改善箇所説明図

F650GS

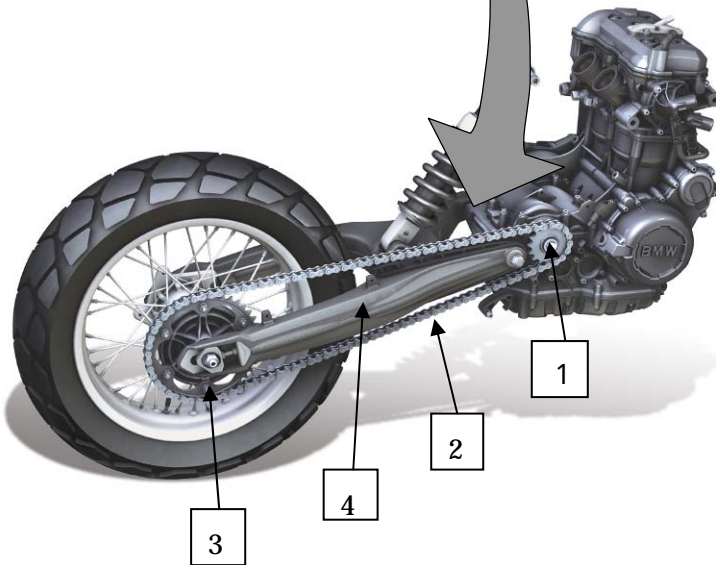
基準不適合発生箇所

駆動チェーンの製造工程におけるかしめの設定が不適切なため、使用過程において Oリングが損傷することがある。そのため、そのまま使用を続けると、当該チェーンが破断し、最悪の場合、走行不能になるおそれがある。

改善措置の内容

全車両、駆動チェーンを良品と交換するとともに、前後のスプロケットを新品と交換する

識別マーク(白点)

右スイングアーム固定ボルト上に白ペイントマークを付ける (図示とおり)
